Expediente: 056070535821
Radicado: RE-04542-2024
Sede: SANTUARIO
Dependencia: Grupo Recurso Hídrico
Tipo Documental: RESOLUCIONES
Fecha: 07/11/2024 Hora: 11:00:16 Folios: 7

RESOLUCIÓN N.º

POR MEDIO DE LA CUAL SE MODIFICA UNA AUTORIZACIÓN DE OCUPACIÓN DE CAUCE Y SE TOMAN OTRAS DETERMINACIONES

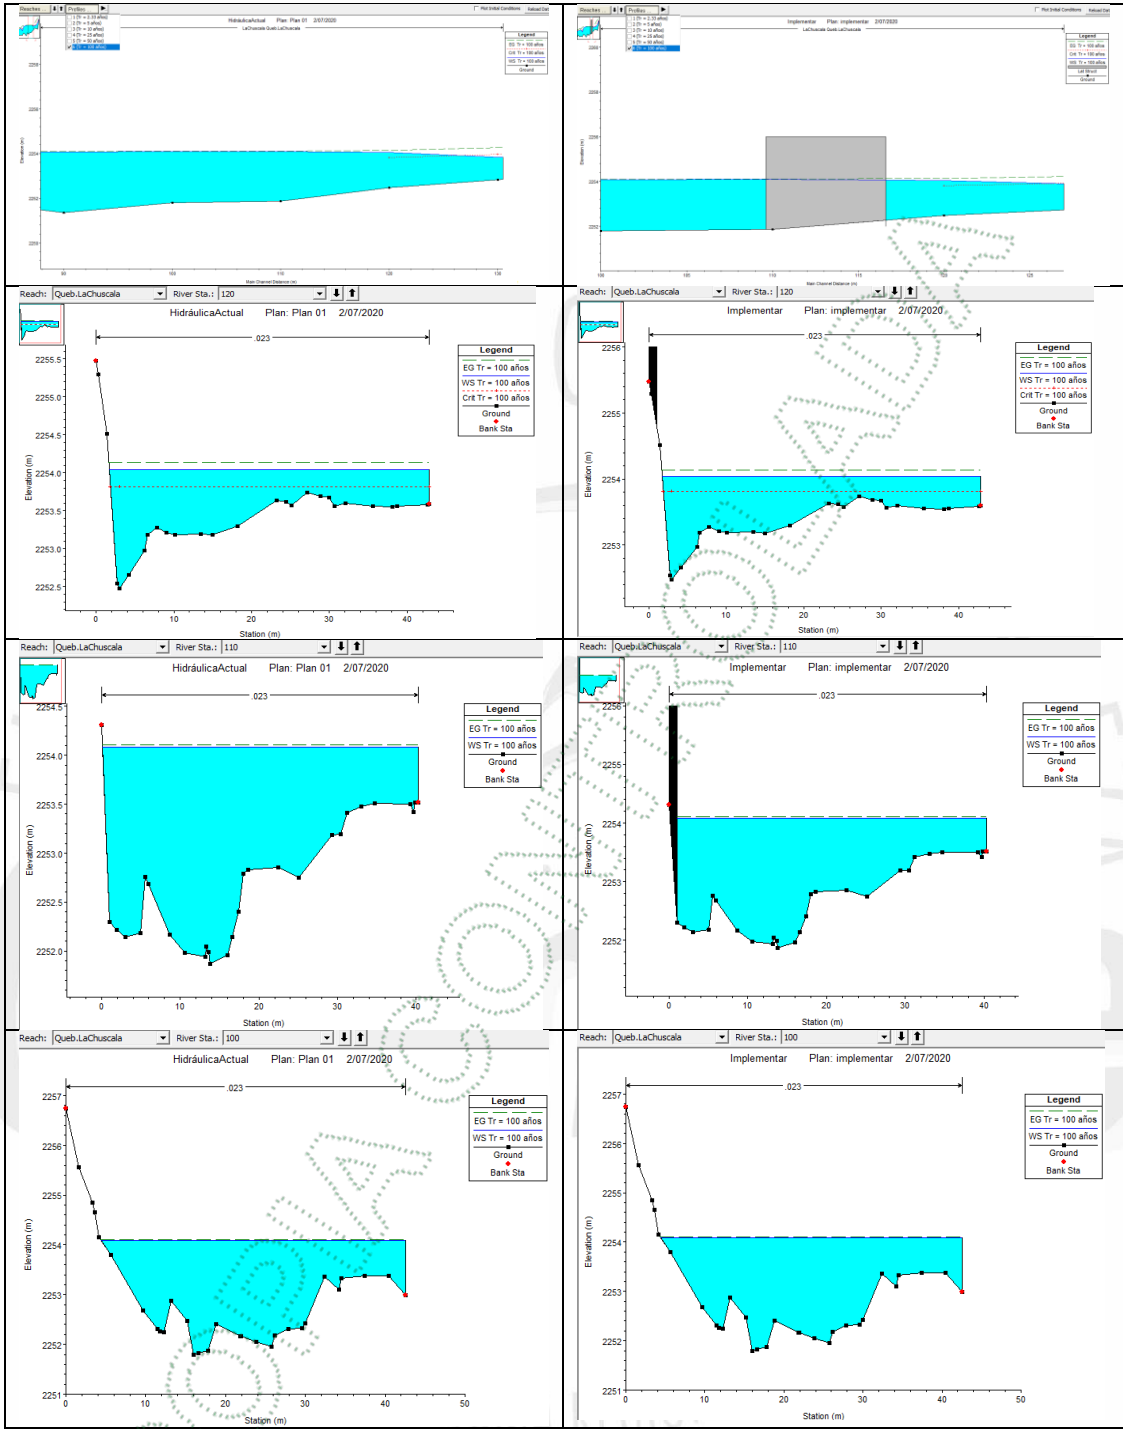
- En la modelación hidráulica entregada, se observan las siguientes secciones previo, durante y después de la obra de protección planteada sobre la margen derecha de la Q. La Chuscala Parte Baja.

Respecto al análisis hidráulico del escenario actual y al proyectado (con obra), se puede observar que no se tiene variación significativa en los parámetros hidráulicos de la fuente respecto a la cota de la lámina de agua y velocidad para el caudal de Tr 100 años.

Observaciones:

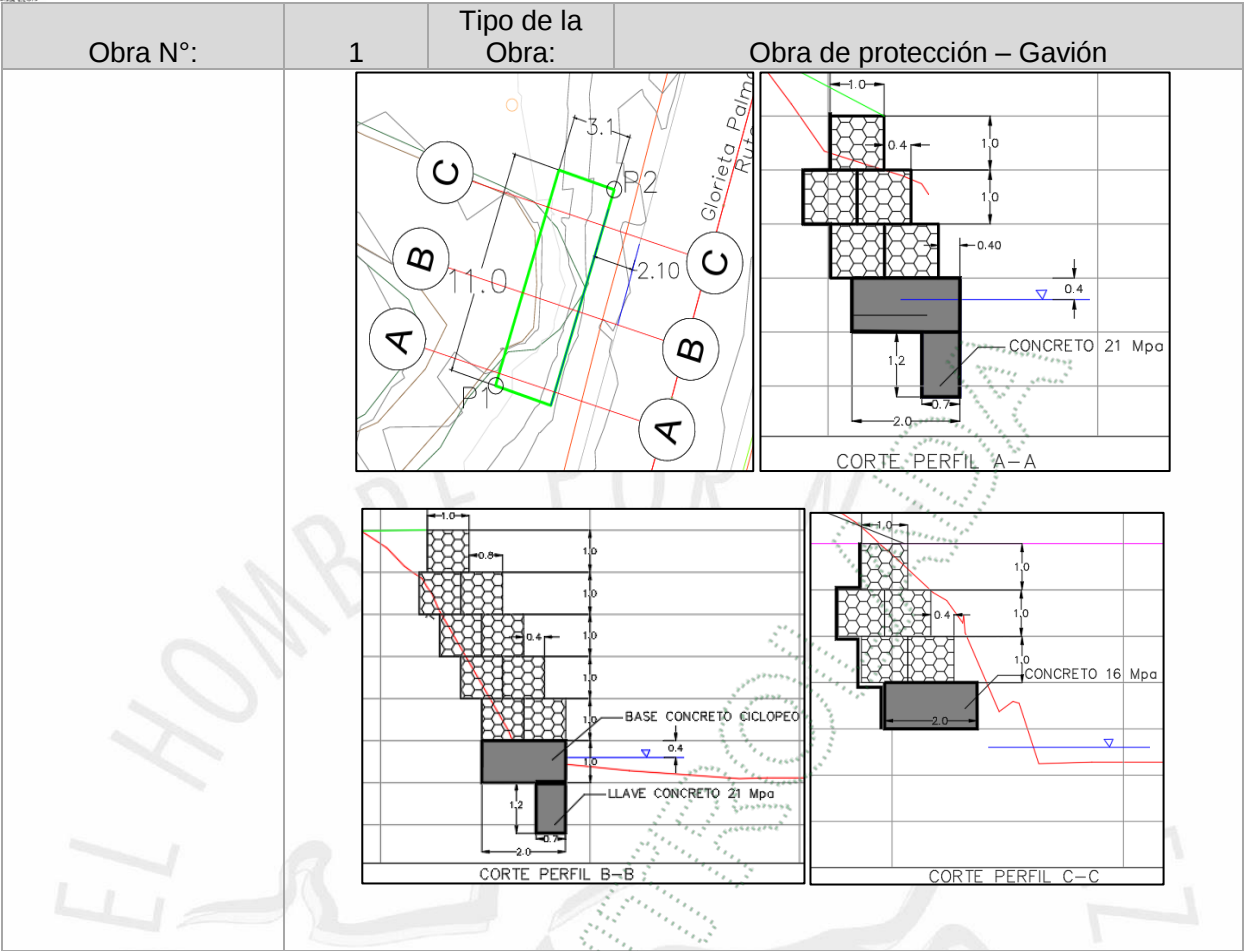
Obra N°:			1		Tipo de la Obra:		Obra de protección – Gavión				
Nombre de la Fuente:			Q. La Chuscala Parte Baja - Sector Don Diego Montenevado (2308-01-15-03)				Duración de la Obra:		Permanente		
Coordenadas							Altura(m):		5		
LONGITUD (W) - X			LATITUD (N) Y		Z		Ancho(m):		3.1		
-75°	27'	52.27"	6°	4'	1.89"	2254	Longitud(m):		11		
							Pendiente longitudinal (%)		0		
							Profundidad de Socavación(m):		1,024		
							Capacidad(m³/seg):		36,805		
-75°	27'	52.69"	6°	4'	1.52"	2254	Cota Lámina de agua de la fuente de Tr= 100 años (m)		2254.09		
							Cota superior de la obra (m)		2256		
Dentro del estudio y diseño del muro se realizaron las verificaciones de estabilidad interna, estabilidad global y capacidad portante. El muro tiene 11m de longitud y 5m de altura y consta de 5 filas de gaviones con módulos de 1m x 1m, de a dos módulos por escala en los 4 primeros escalones y un solo modulo en el 5to escalón. La cimentación de la estructura se realizó en concreto de 28Mpa de 10m de longitud, 2m de ancho y 1m de alto y una llave antisocavación de 1.2m de alto x 0.7m de ancho a lo largo de la obra.
